m_ante.DVA.REGISTRO UFFICIALE.I.0024026.25-10-2018

Presentazione di osservazioni relative alla procedura di:

Valutazione di Impatto Ambientale (VIA) – art.24 co.3 D.Lgs.152/2006 e s.m.i.

Autostrada A31 Valdastico nord

(1) Ecodotto

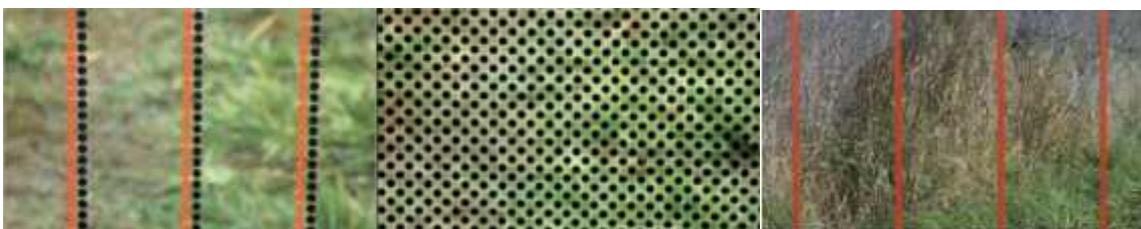
Alcuni degli effetti devastanti sulla fauna possono essere mitigati solo in parte. A tal proposito è indispensabile la progettazione di adeguati sistemi di passaggio per la fauna selvatica: sottopassi, ecodotti, ponti faunistici ecc... (1)
